高浜発電所保安規定審査資料	R0
提出年月日	2021年 5月18日

高浜発電所原子炉施設保安規定変更認可申請書

1 : 組織改正他に伴う保安規定の改正について

組織改正他に伴う保安規定の改正について

1. 組織改正の概要・目的（1／3）

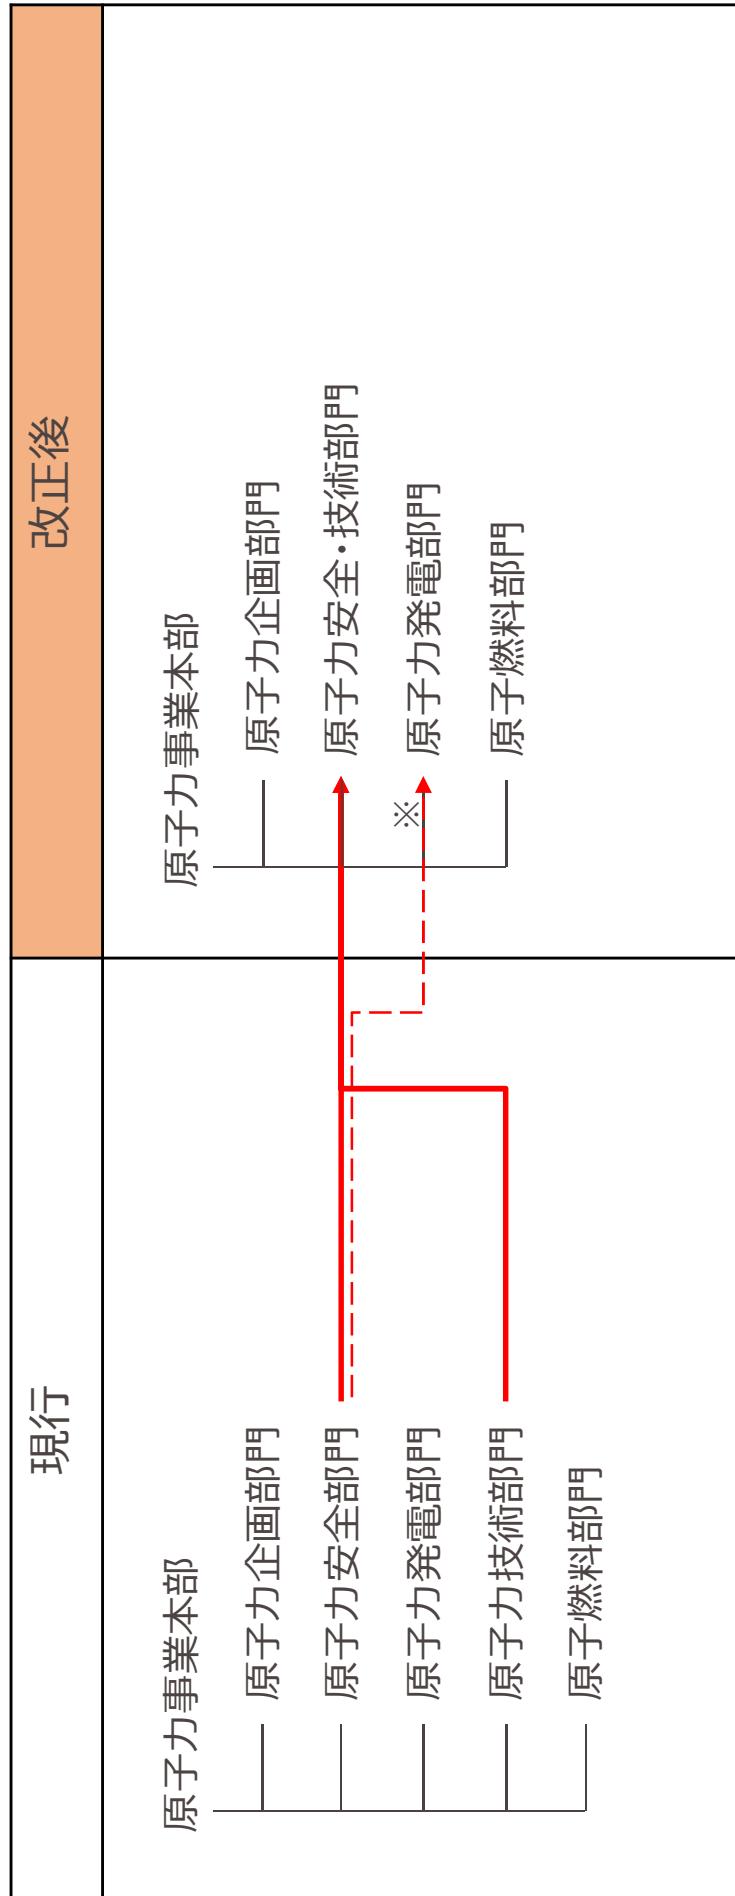
① 原子力安全部門と原子力技術部門の統合

原子力安全部門と原子力技術部門を統合し、原子力安全・技術部門とする。

技術部門の主たる業務である設備の設計計画や建設技術等の技術統括に関わる業務は安全部門が実施する安全評価、安全解析と密接に関連していることから、安全と技術の運動性を高め、更なる安全性の強化を図る。

1. 組織改正の概要・目的（2／3）

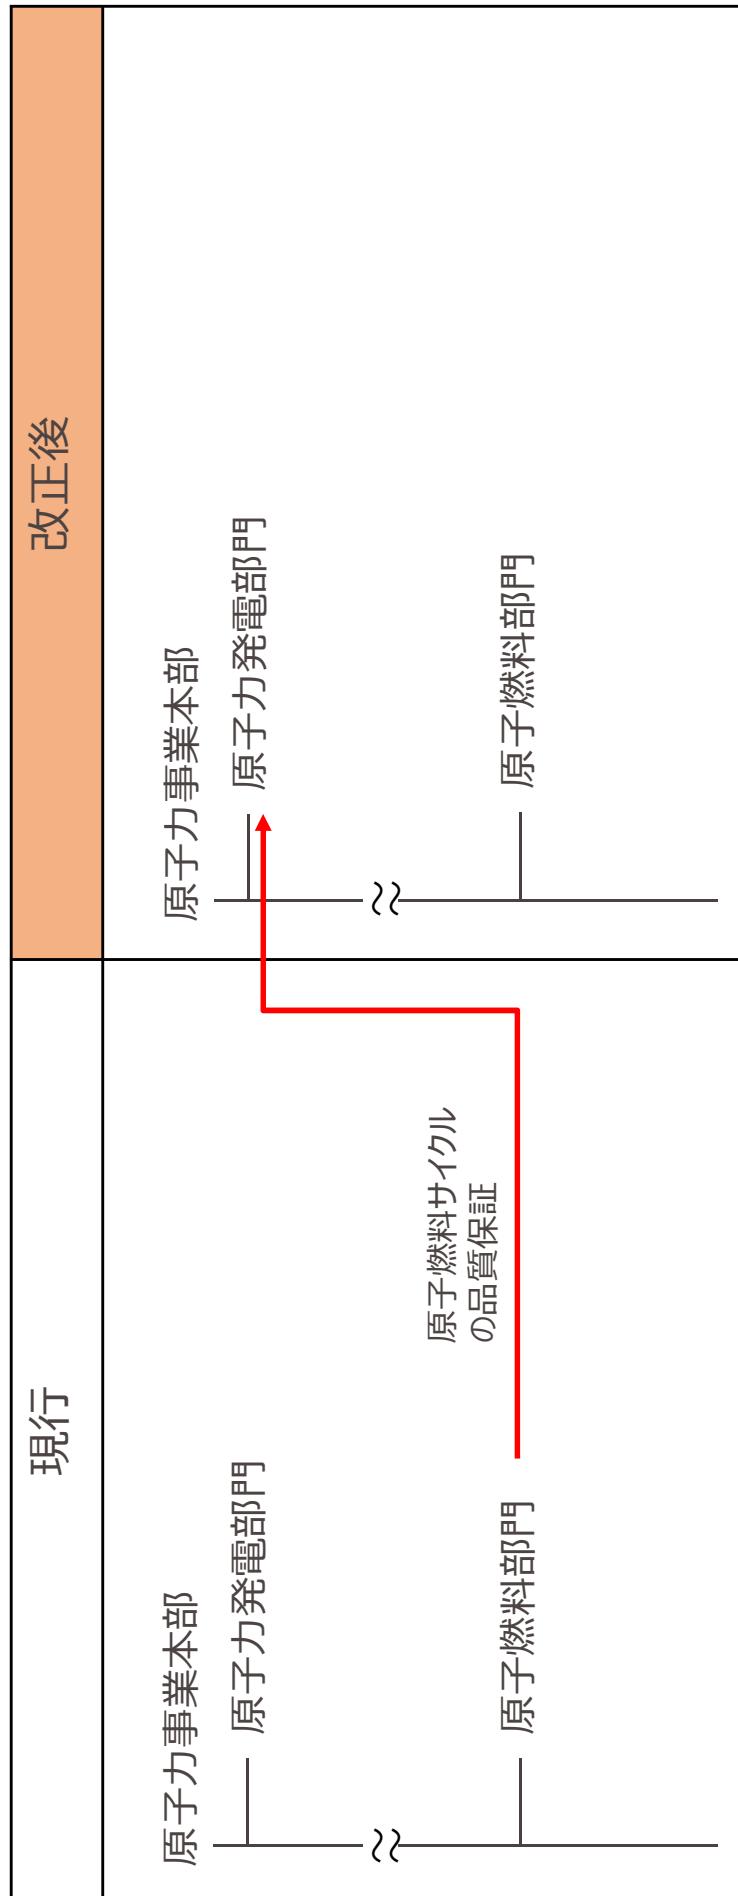
- ② 原子燃料部門の原子燃料サイクルに関する品質保証業務の原子力発電部門への移管
原子燃料部門の原子燃料サイクルに関する品質保証業務について原子力発電部門へ
移管する。

原子燃料サイクルに関する品質保証機能と原子力発電に関する品質保証機能を統合し、これまで別々の組織で実施していた是正処置プログラム（CAP）等の業務を一本化することにより、それぞれの要員のスキル向上や業務の幅を広げ、品質保証活動全体としてより実効的な体制とする。

1. 組織改正の概要・目的（3／3）

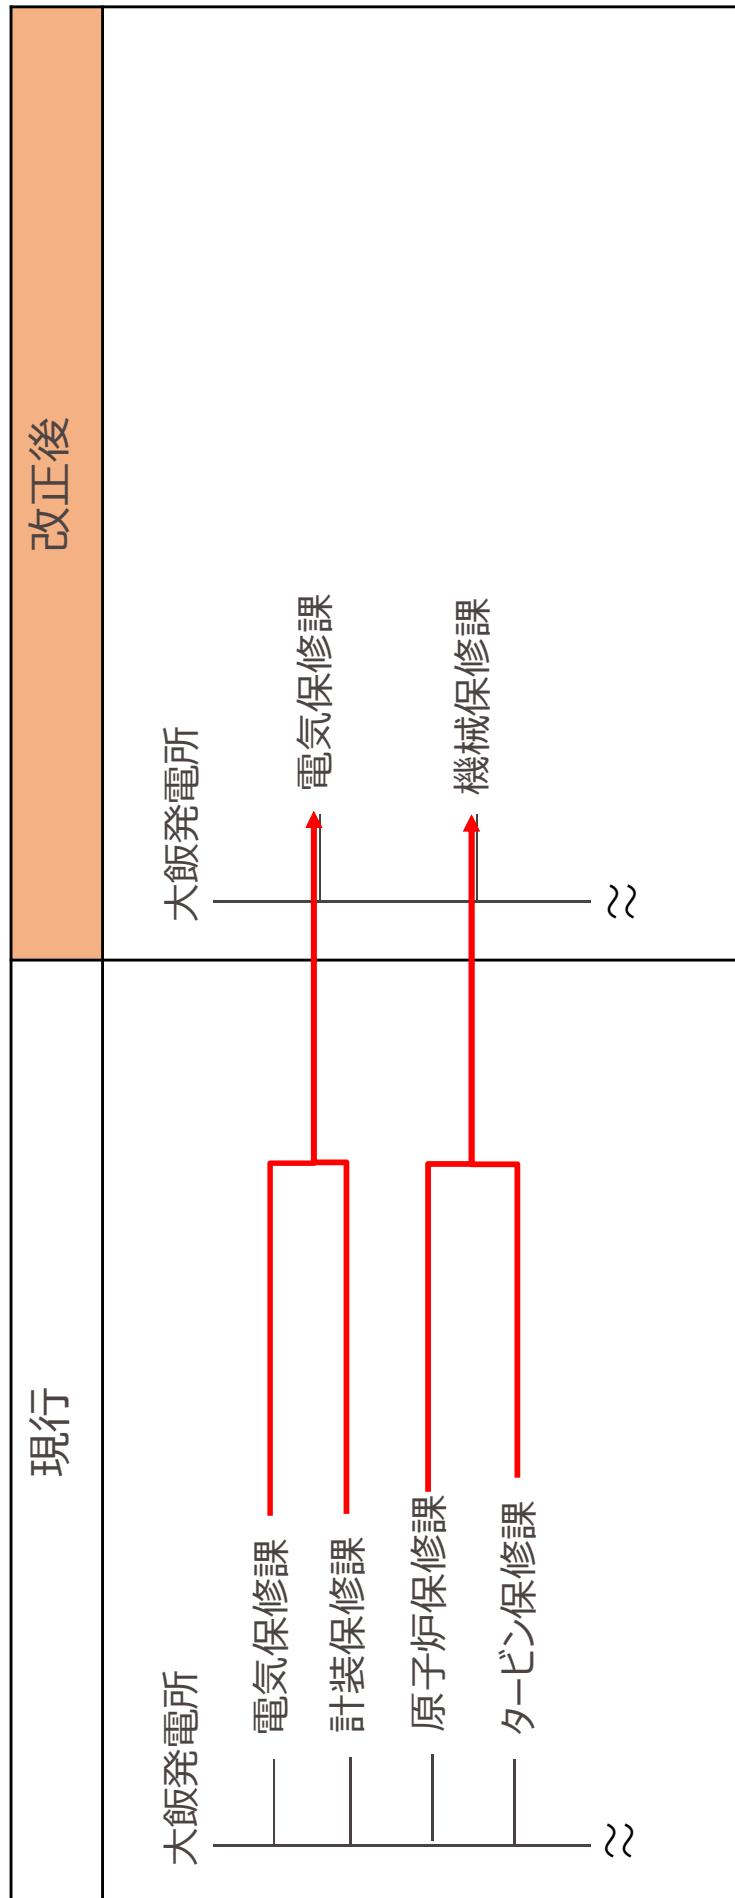
③ 大飯発電所の保修課の統合

大飯発電所の「電気保修課」と「計装保修課」、「原子炉保修課」と「機械保修課」を統合し、それぞれ「電気保修課」「機械保修課」とする。

大飯発電所は3・4号が再稼動し、1・2号が廃止措置体制となっていることから、その状態に合わせた最適な組織体制の構築のため、保修課を統合し、それぞれの要員のスキル向上や業務の幅を広げることで、更なる安全性の向上を図る。
